**Fra:** Tore Johan Erstad  
**Sendt:** 13. mai 2015 12:33  
**Til:** 'frodetufte55@live.no'  
**Kopi:** Marius Flemmen Knudsen  
**Emne:** VS: gbnr 27/255 - Vedr løyve til grunn- og terrengarbeid.

**Fra:** Arne Brandsdal [<mailto:arne.brandsdal@gmail.com>]  
**Sendt:** 11. mai 2015 10:37  
**Til:** Tore Johan Erstad  
**Emne:** Re: gbnr 27/255 - Vedr løyve til grunn- og terrengarbeid.

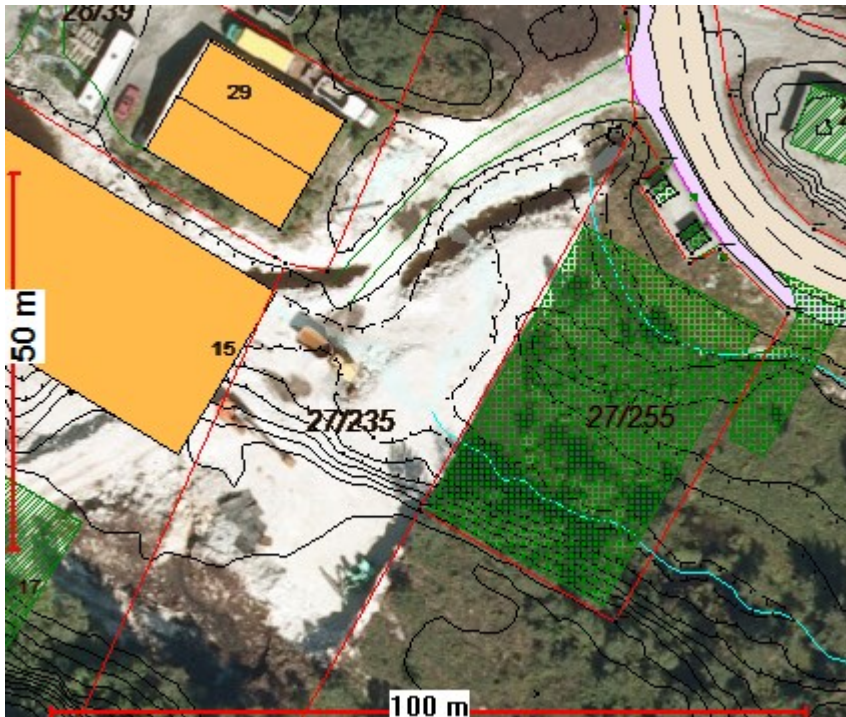
Jeg viser til dagens telefonsamtale og til grunnarbeider på ovennevnte eiendom, som dere er ansvarlig søker for. Administrasjonen har mottatt en forespørsel fra Frode Tufte, hvor det gis uttrykk for bekymring knyttet til om de pågående arbeidene kan ha negativ påvirkning på vassdraget som går over gbnr 27/235. Se bilde til illustrasjon:

Tillatelsen fra kommunen er gitt under forutsetning av at tiltaket utføres i samsvar med plan- og bygningsloven og bestemmelser gitt i medhold av denne, dersom ikke uttrykkelige unntak er fastsatt. Med henvisning til pbl §§ 28-8 og 29-10, jf TEK10 § 8-3 (naturmangfoldloven), ber vi om tiltakshavers kommentar til forespørselen fra Tufte. Jeg understreker at administrasjonen har

ikke konstatert at tiltaket utgjør et forhold i strid med naturmangfoldloven, men ønsker i første omgang tiltakshavers kommentar til den bekymring Tufte har uttrykt.

Har vært på befaring på tomten med tiltakshaver vedrørende Frode Tufte sin bekymring knyttet til om de pågående arbeidene kan ha negativ påvirkning på vassdraget som går over gbnr 27/235. Ut ifra mine observasjoner kan jeg ikke se at det er noe grunnlag for bekymring. Tomten var ikke synlig forurenset og det var ingen form for avfall eller andre elementer og vannet i bekken var rent og klart. Hele eiendommen var avstengt med anleggsgjerde.

Det var en del vannansamling inn mot fjellskråningen mot sørvest på grunn av utgraving av jord som skal erstattes med naturstein og komprimeres opp i høyde med den opprinnelige bekken, for deretter på legge bekken i rør.

Bekken som går over eiendommen har sitt utspring fra tilliggende myrområde som er regulert til næring, og er av en slik karakter at fisk ikke kan etablere seg. For å hindre at eventuelle forurensninger i forbindelse med anleggsarbeidet ikke skal følge bekken videre nedover mot sjøen vil tiltakshaver etablere lense for oppsamling. Jeg anser dette som tilstrekkelig slik at naturen ikke blir unødvendig skadelidende.
